Van: 5.1,2,e <5.1,2,e@amsterdam.nl>
Verzonden: vrijdag 9 juni 2023 13:13
Aan: 5.1,2,e <5.1,2,e@odnzk.nl>
Onderwerp: RE: 5.1,2,e

Mag ik jou een vraag stellen over de portalen op constructietekening Doorsnede A-A en C-C. Is de constructie onder de vloer nog te zien als funderingsconstructie? Dit is van belang, omdat funderingsconstructies worden uitgesloten in de wijze van

Doorsnede B-B

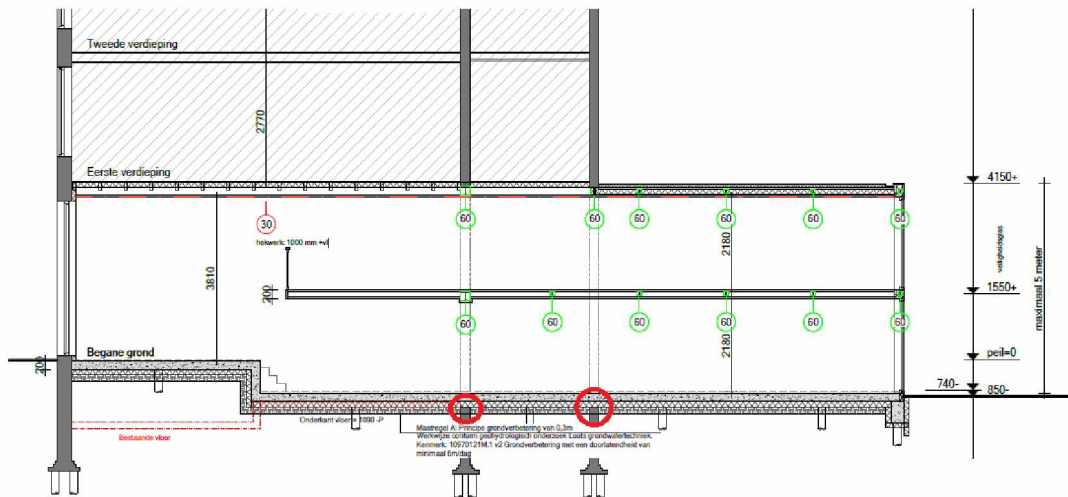
Het gaat mij om de nieuwe portalen, waarbij de HEB 220 en HEA180 onder de vloer zijn aangebracht. Zijn deze liggers onder de vloer (constructief gezien) een funderingsconstructie?

Ik zie dat zij inderdaad ter plaatse van en in de hoogte van de bestaande funderingsconstructie worden aangebracht.

meten van het bestemmingsplan (Grondwater neutrale kelders). Voor kelders geldt hier een algeheel verbod. In het bestemmingsplan is geen begrip opgenomen van funderingsconstructie.

1.14 Kelder

ondergronds (deel van een) gebouw, ongeacht de benaming hiervoor in het moederplan, zoals bijv. bijzondere bouwlaag, souterrain, parkeerkelder, e.d., **uitgezonderd funderingsconstructies**, voor zover de onderkant van de vloer van de betreffende bouwlaag dieper is gelegen dan 0,5 meter onder het peil.

De ligger onder de vloer is onderdeel van het portaal. De functie van deze liggers is het gelijkmatig verdelen van de belasting uit gevels, die door de portalen ondersteund worden, over de bestaande fundering zodat die fundering zoveel mogelijk op dezelfde wijze belast wordt als in de huidige/oorspronkelijke situatie. Daarmee kunnen de liggers ook gezien worden als een soort van nieuwe funderingsbalk op de bestaande fundering. Ze zijn in ieder geval geen onderdeel van een kelderconstructie en veranderen ook niets aan de grondwaterstroming ten op zichten van de huidige situatie, als ze al in het grondwater liggen.

Dit is de bestaande fundering van het pand. Omdat het pand geen funderingsherstel krijgt, maar de nieuwe begane grond wel een eigen nieuwe fundering krijgt, wordt de staalconstructie die de bestaande gebouwdelen opvangt los gehouden van de nieuwe vloer en gefundeerd op de bestaande fundering. Op deze manier blijft het bestaande op het bestaande gefundeerd en is het nieuwe op het nieuwe gefundeerd. Wat betreft de grondwaterstroming veranderd daar dus niets ten opzichten van de bestaande situatie. In de bestaande situatie hindert de bestaande fundering de grondwaterstroom al in zekere mate, dat blijft ongewijzigd (rechtens verkregen niveau?) en de nieuwe delen zijn hoger gefundeerd.
